## **Avis relatif à la demande d'autorisation environnementale concernant la mise à 2 x 2 voies de la RN 164, section Guerlédan (22)**

## Note préparatoire à la réunion du Bureau de la CLE 27 juin 2025 à Quistinic

### Avis de la CLE relatif à la mise à 2x2 voies de la RN 164 – section Guerlédan

## Mise à 2X2 voies de la RN 164 secteur de Guerlédan

Figure 177 : Travaux envisagés sur le site de compensation – Dervenn 2025

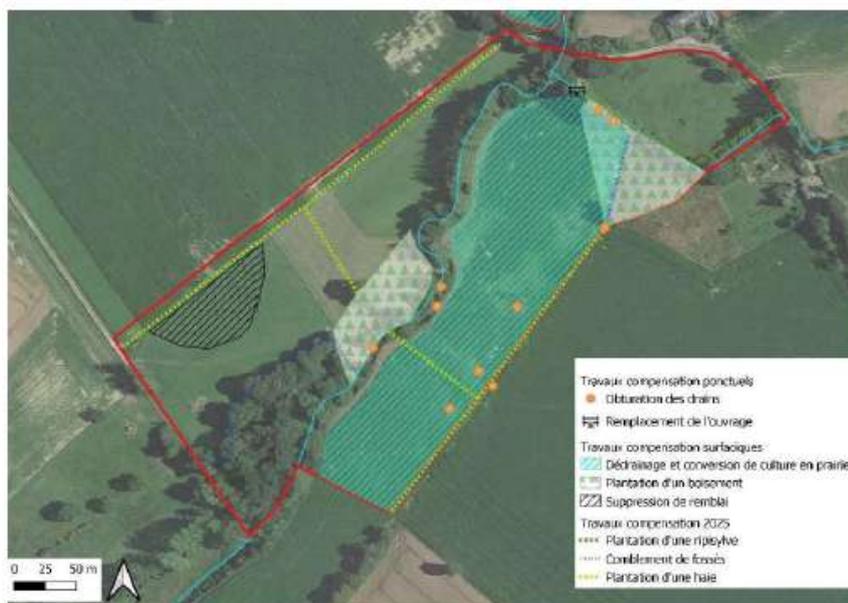
- Bien qu'un plan précis du réseau de drainage n'ait pu être trouvé par le pétitionnaire, les informations complémentaires sur les points d'obturation de drains montrent un potentiel de restauration. Une partie de ces points d'obturation se situent cependant sur un secteur sur lequel les sondages pédologiques ne permettent pas de caractériser une zone humide. La délimitation des zones humides potentielles que nous utilisons n'indique, de plus, pas de probabilité de présence de zone humide sur cette zone. La restauration d'une zone humide fonctionnelle reste donc hypothétique mais ne semble pas non plus totalement improbable.

- Lors de la visite du 14 janvier 2025, les services du SAGE avaient suggéré de supprimer un petit remblai présent en bord du fossé à combler en rive droite (probablement lié au matériau excavé pour créer le fossé). Cette proposition ne figure pas dans le projet, ce que l'on peut regretter. A noter que le projet prévoit de boiser cette zone alors qu'un boisement y existe déjà.

Il est prévu de boucher un fossé perpendiculaire au cours d'eau et collectant un exutoire de drain. Cette mesure aura un effet positif sur la zone humide, mais limité en termes de surface. La CLE avait

demandé que, pour les actions sur le réseau drainant, une justification de surface de zone humide qu'il est prévu d'améliorer par remontée de la nappe soit faite. Le dossier n'apporte pas cette justification. La suppression proposée de 5 800 m<sup>2</sup> de remblai concerne une zone située hors de la zone de présence de zone humide potentielle que nous utilisons. Nous avons donc un doute sur l'atteinte de l'objectif poursuivi.

La carte présentée indique une surface restaurée sur un secteur sur lequel aucune action n'est prévue.

Globalement, pour le site de Kerhotez 1, la surface qui sera restaurée est surestimée.

Figure 132 : Zoom – zones humides 7,8 intégrées partiellement dans l'emprise (source :

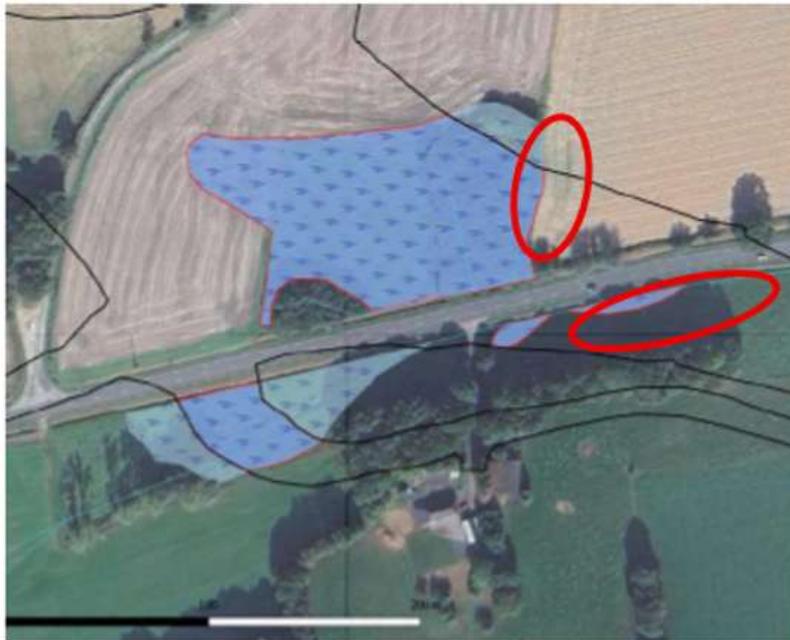
- Bien que la surface de zone humide impactée ait été revue à la hausse, il semble qu'elle soit encore un peu sous-estimée. En effet, les services du SAGE ont constaté sur le terrain que des surfaces de zones humides n'ont pas été prises en compte au niveau du futur échangeur de Kermur et à proximité du village de Guergadic (la note préparatoire de 2024 mentionnait déjà ces différences). Ces surfaces sont localisées par des ovales à contours rouges sur les plans ci-dessous. Il est à noter que si le dossier acte que le bassin de rétention n°4 se situe en zone humide, il ne présente pas d'élément indiquant si cet impact est évitable ou non (demande initiale de la CLE).

Tableau 02 : Tableau des crédits d'habitats des cours d'eau appliqués aux cours d'eau concernés par le projet

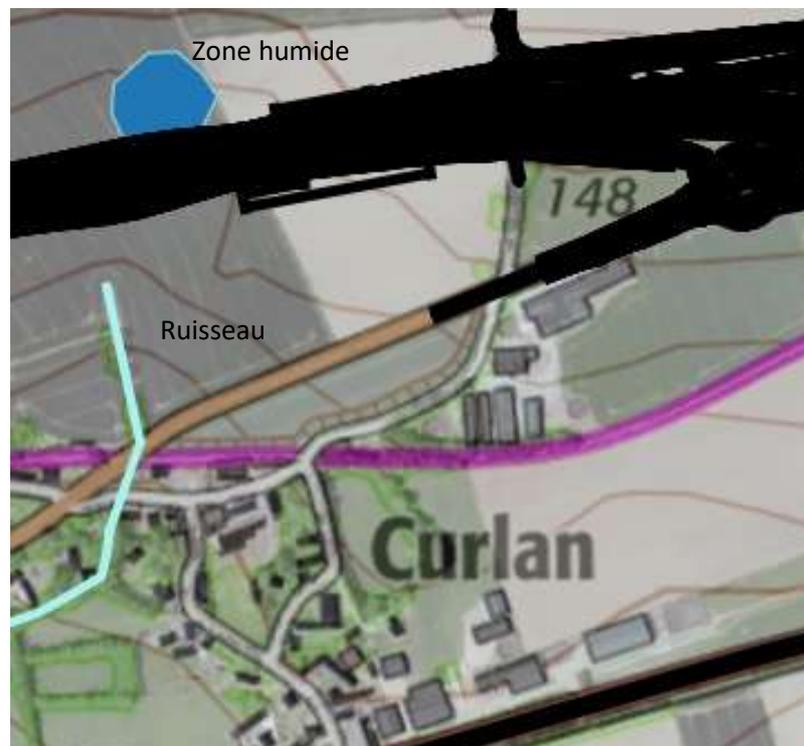
La mise en place de réelles mesures compensatoires consisterait à améliorer l'hydromorphologie et la continuité écologique de portions de cours non dégradées par le projet. En ce qui concerne la continuité écologique des cours d'eau, des actions sur les ouvrages infranchissables sur le Saint Guen et le ruisseau de Tarabust menées de l'aval (connexion de ces cours d'eau avec le Poulancre) vers l'amont sur les ouvrages non franchissables, peut constituer une piste pour certaines des mesures compensatoires.

Du fait de cette erreur d'appréciation sur ce qui constitue une mesure compensatoire, l'analyse de l'équilibre de la balance faite par le dossier est non recevable. Nous n'avons donc pas étudié en détail l'ensemble des calculs et leur justification. Nous avons cependant noté des erreurs dans certains calculs de débit. Ainsi :

- La note « d'état actuel » indiquée pour plusieurs cours d'eau (Guer, Martray, Tréfaut...) est de 0,8 alors qu'elle devrait être de 0,08 au regard des hypothèses d'état de ces cours d'eau posées par le dossier.
- Pour le Tarabust, la note « d'activité à l'origine de l'impact » est de 1,5 ce qui correspond à un recalibrage/rectification alors que le cours d'eau est dérivé ce qui correspond à une note de 2,5.

FIGURE 12 : LINÉAIRE DE HAIES COMPENSATOIRE – EGIS 2023/04

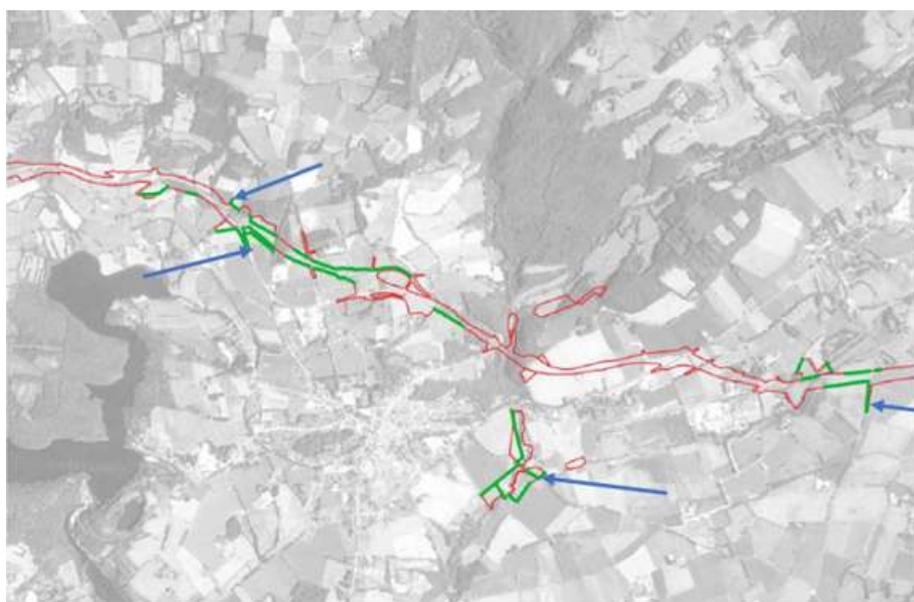
Une carte des haies compensatoires est présentée (cf. ci-dessous). (En rouge, la limite du projet routier, en vert le bocage compensatoire).

A l'échelle de ce seul document, il est difficile de localiser précisément et d'apprécier la nature de la compensation bocagère. Sur cette base, nous notons cependant que certains éléments indiqués comme des haies compensatoires se situent sur des secteurs pour lesquels la lecture de photos aériennes indique déjà la présence de linéaires boisés ou la création de haies en bord de boisement. Nous nous interrogeons donc sur la plus-value de ces projets de création de haies. Ces secteurs sont identifiés par des flèches sur le plan ci-dessous.

A noter par ailleurs une interrogation concernant la pertinence d'une mesure compensatoire liée à la destruction de boisements. La mesure nommée 0321-0323 prévoit la plantation d'une prairie que le dossier qualifie de « mésophile » et pour laquelle il indique « qu'une des menaces est un enfrichement ». Or, d'après les données de l'inventaire communal, c'est une zone humide. Il s'agit d'un espace de boisement et de prairie humide. La plantation de cet espace n'apporte pas de plus-value par rapport à son occupation du sol actuelle.

FIGURE 12 : LINÉAIRE DE HAIES COMPENSATOIRE – EGIS 2023/04

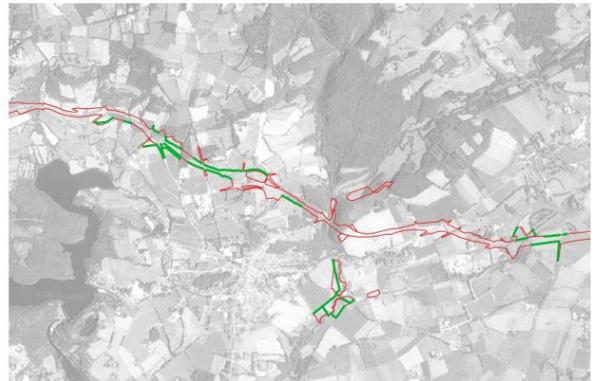
Nous regrettons que le dossier ne présente pas une localisation et une qualification des linéaires de bocage impactés afin de justifier de l'adéquation des compensations prévues concernant leurs fonctions hydrauliques. Pour rappel, la disposition 2.2.4 du PAGD préconise la mise en place de compensations par le biais des documents d'urbanisme et le guide bocage préconise des principes de compensation. Des éléments bocagers protégés par le PLUI de Loudéac Centre Bretagne Communauté seront impactés par le projet. Le règlement du PLUI indique que « Toute action entraînant la destruction d'un élément de paysage identifié par le présent PLUI est soumise à déclaration préalable de travaux en Mairie. Si cette suppression ne répond pas à des nécessités techniques liées à l'accès aux propriétés, au passage de réseaux ou la sécurisation des déplacements, des mesures compensatoires de replantation pourront être demandées. »

Nous n'avons pas fait une analyse de l'ensemble des linéaires bocagers qu'il est prévu d'implanter en mesure compensatoire, mais nous avons constaté, que pour un des éléments, il s'agit d'un linéaire sur lequel il existe déjà une ripisylve.

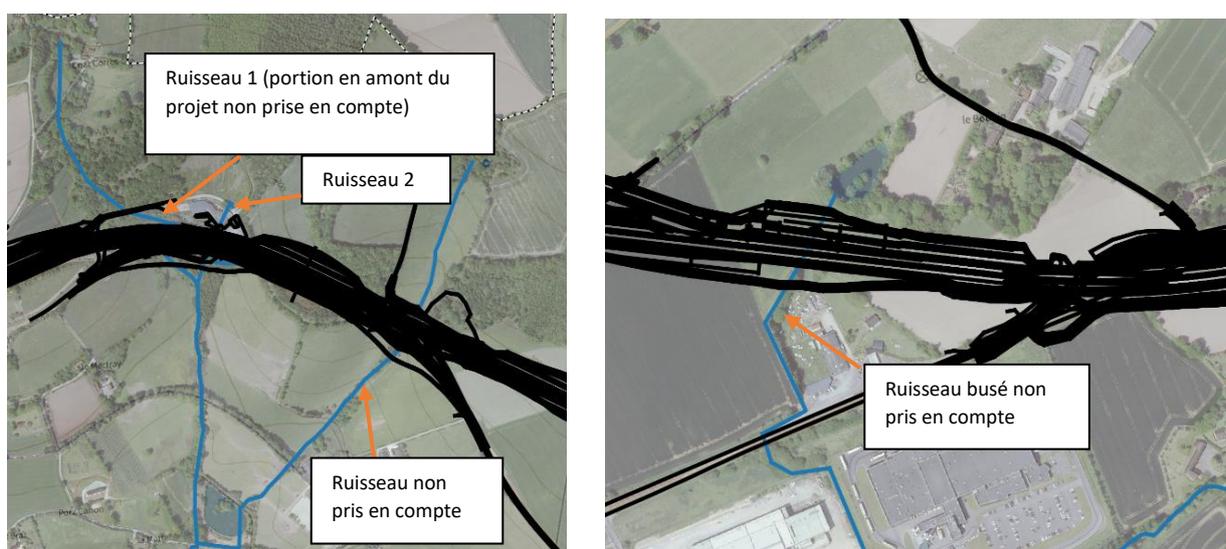
Le bassin B1 se situe en bord de route, son exutoire rejoint le fossé routier. Au regard de la topographie, les débordements pourraient avoir un impact sur la voirie.

Le bassin B4 se situe à proximité d'habitations (village de Guergadic). D'après des informations orales collectées par les services du SAGE, des inondations ponctuelles auraient déjà concerné certaines des propriétés. Elles ne seraient pas toutes liées aux mêmes causes : arrivées d'eau pluviales lors de phénomènes de pluies intenses dans certains cas et débordement du cours d'eau dans d'autres.

Par ailleurs, nous avons une interrogation : Le dossier indique que les risques de débordements exceptionnels au-delà d'évènements décennaux se situent au niveau des bassins de rétention. Or le dossier indique aussi que les fossés de collecte internes à la plateforme sont dimensionnés pour des évènements décennaux. Si tel est le cas, les eaux excédant le décennal ne seront pas collectées et envoyées vers les bassins. Les débordements ne se feraient donc pas au niveau des bassins.

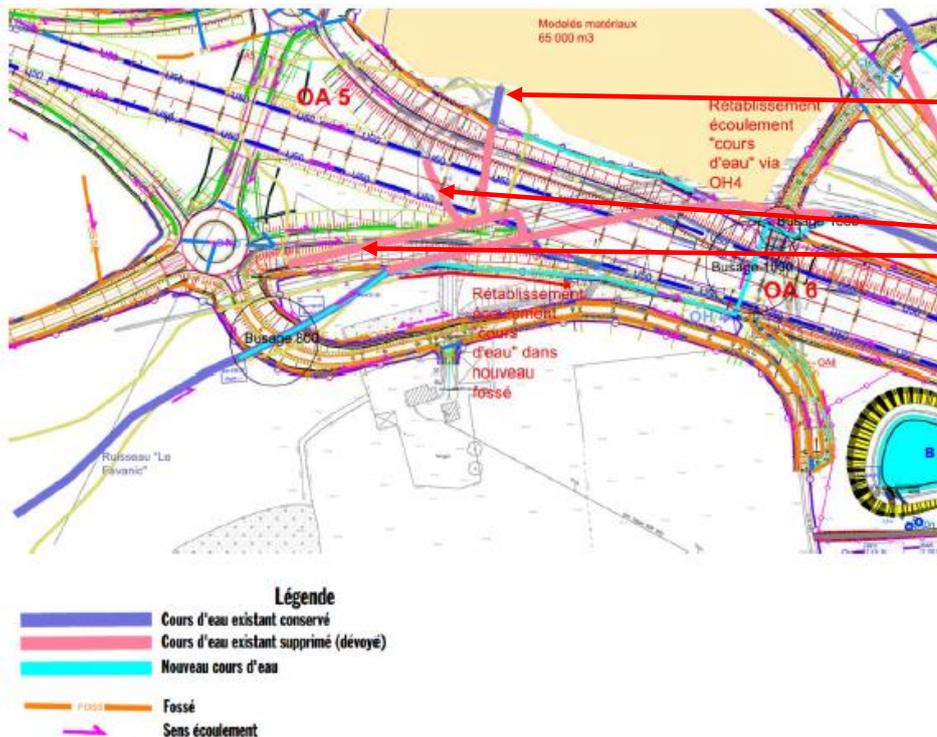
Le ruisseau n°1 passe dans un bassin de rétention (en 2018, nous avons indiqué que le tracé du ruisseau était à préciser sur ce secteur). Le dossier indique que ce bassin servira en phase travaux et sera ensuite supprimé. Aucune analyse des impacts potentiels pour le ruisseau n'est présentée. De plus, nous avons une interrogation car le plan de l'ouvrage hydraulique prévu sous la route présente une localisation et une orientation qui semblent correspondre à une reconnexion avec le ruisseau n°2 qui est en grande partie busé sous un bâtiment. En l'absence de tracé précis du ruisseau n°1 nous ne savons pas si celui-ci sera rétabli correctement.

Les services du SAGE se sont rendus sur site et ont constaté, qu'au niveau du futur échangeur de Kermur, un des écoulements pour lesquels le statut réglementaire était à préciser ne présente pas les critères d'un classement en cours d'eau. Sur ce secteur, le projet prévoit de rétablir le cours d'eau en détournant les écoulements de ce fossé, mais pas ceux des tronçons de cours d'eau amont qui vont se retrouver sous la voirie après travaux. Au regard des sens d'écoulement et plans fournis, il semble que la continuité hydraulique de ceux-ci ne sera pas assurée.

Fossé considéré comme un cours d'eau – écoulement rétabli

Cours d'eau – écoulements qui semblent non rétablis

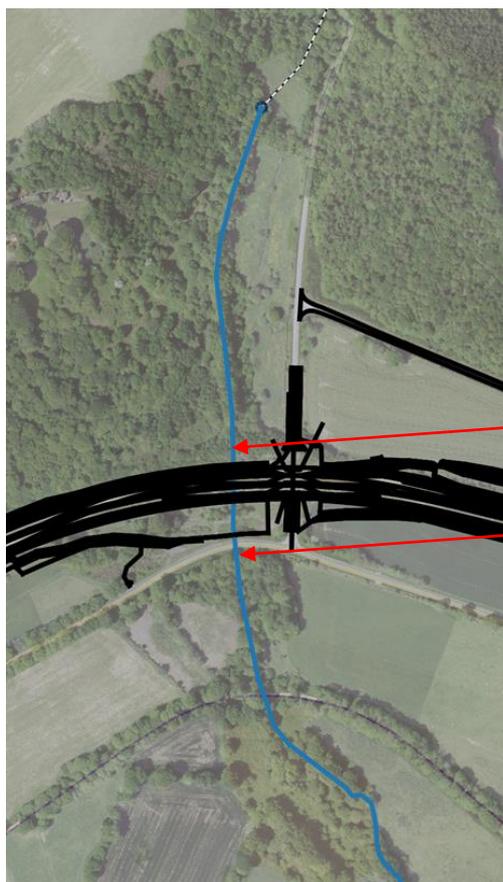
- A titre d'exemples :
- Sur le ruisseau du Guer, l'ouvrage hydraulique sur la RD en sud du projet est infranchissable, et en amont immédiat de la RN, il existe une chute artificielle d'environ 3 m entre le fond du cours d'eau et le fond de la buse actuellement en place. Comment l'ouvrage qui va être posé sous la future 4 voies intègre-t-il ces éléments de diagnostic pour assurer la continuité piscicole à terme ?

- Sur le ruisseau de Tarabust, les plans indiquent un élargissement de l'ensemble route/remblai qui va induire une augmentation de la couverture de cours d'eau en amont de la zone reméandrée. Le dossier ne présente aucun élément sur l'ouvrage hydraulique actuel et futur.

« fosse » collectant les eaux pluviales et celles du cours d'eau (env 3m de chute)

Ouvrage hydraulique de la RD

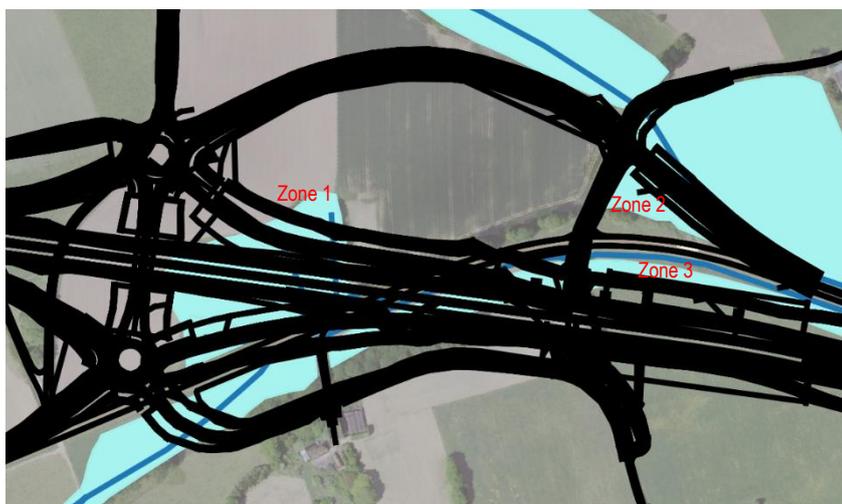
- Le dossier mentionne, pour la zone humide 2, un impact sur un boisement de bouleaux marécageux avec présence de sphaignes. La caractérisation de cette zone doit être précisée car il pourrait s'agir d'une tourbière boisée. Si tel est le cas, la règle 3.1.1 du SAGE relative aux zones humides

remarquables s'appliqueraient, ce que ne prévoit pas le dossier. A noter que cette même zone humide est présentée à une autre page du dossier comme un boisement de chênes, charmes, frênes. De plus, au regard du type de milieu, nous ne comprenons pas que pour cette zone, l'analyse des fonctions d'accomplissement des cycles biologique des espèces (cf. tableau partie 2.4.1) conclut à une fonctionnalité faible.
